ACLARACIÓN No. 1

LPN No. 02-2024-SEAPI-UNAH

"IMPERMEABILIZACIÓN DE LOSAS DE AZOTEA, REPARACIÓN DE TECHOS EN EDIFICIOS Y OBRAS COMPLEMENTARIAS CIVILES Y ELECTROMECAÑICAS, UNAH-VS."

imagen 1 e imagen 2 Acometida triplex existente edificio N°3 descrita en actividad 3.44 a reconectar para limpiar el área y realizar el cambio de techo.

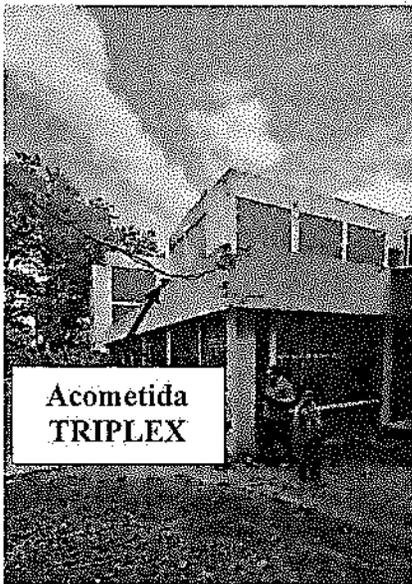
2. ítem 3.44, el cual se indica que acometida de aluminio se utilizara, pero no el cable de cobre a utilizar

R. Reconexión de acometida eléctrica existente sobre techo: 30 metros de Conductor triplex de aluminio #2 y cable de cobre THHN, incluye reconexión de empalmes sobre techo y ordenamiento de alimentadores para reconexión posterior.

Como se menciona en la actividad los trabajos corresponden a una **RECONEXIÓN DE ACOMETIDA** por lo que no se va a utilizar un nuevo conductor eléctrico de cobre o triplex de aluminio. En resumen, el trabajo corresponde en mano de obra para desconectar la acometida existente (ver plano eléctrico E-03) para limpiar el área y realizar el cambio de techo y posteriormente se debe volver a conectar de forma ordenada.

Tanto la acometida triplex y el cable de cobre son de un calibre #2 y se brinda una medida de 30 metros para que se tenga una idea de cuantas jornadas u horas-hombre necesitan para realizar la actividad.

Como materiales pueden considerar, alambre de amarre de aluminio, conectores de compresión para unir las derivaciones de los cables y dos bastidores de 3 líneas ya que estos al desconectar la acometida se perderían y se necesitarían para volver a ordenar la acometida. En la **imagen 1** e **imagen 2** se puede observar la acometida.

Imagen 3. Tablero Eléctrico I-LINE existente

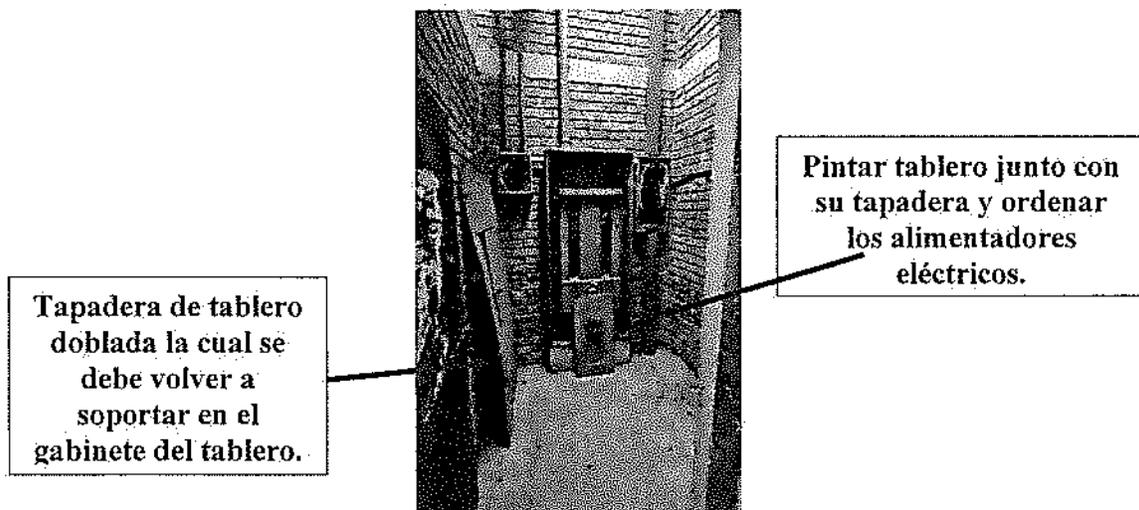
3. ítem 7.39, se trata del mejoramiento y limpieza del tablero principal, el cual es un QUARE D modelo HCM de 800 AMP, también se pide completar con los distintos accesorios, pero no hemos podido encontrar una cotización de los mismo, hasta el momento, habría una posibilidad de tener problemas con encontrar dichos accesorios, como hacer en ese caso o se nos proporcione el lugar donde hicieron la cotización de los mismos.

R. Mejoramiento y limpieza de Centro de Carga SQUARE D modelo HCM de 800 AMP principal existente: completar elementos faltantes, socado de borneras, usar fajillas para amarrar los circuitos, enderezado de todo el gabinete incluyendo la compuerta, tapar agujeros producto de malas perforaciones para que el tablero quede completamente sellado, deberá de ser pintado con pintura Automotriz de acuerdo con el color estándar de los tableros de distribución.

Los elementos faltantes son los tornillos para volver a fijar la tapadera del centro de carga al gabinete como tal, los tonillos son genéricos y los podrían encontrar en cualquier distribuidora de equipo eléctrico. Como se pudo observar en la visita de campo el tablero tiene un mal aspecto y lo que se pretende con la actividad es dejarlo como si fuera un tablero completamente nuevo con una buena apariencia. Ver imagen 3.

De forma resumida algunos de los materiales que se requieren como se menciona en la actividad son los tornillos, fajillas para ordenar los cables, la pintura automotriz del color típico de un tablero eléctrico, electrodos para soldar entre otros para mejorar la apariencia del tablero.
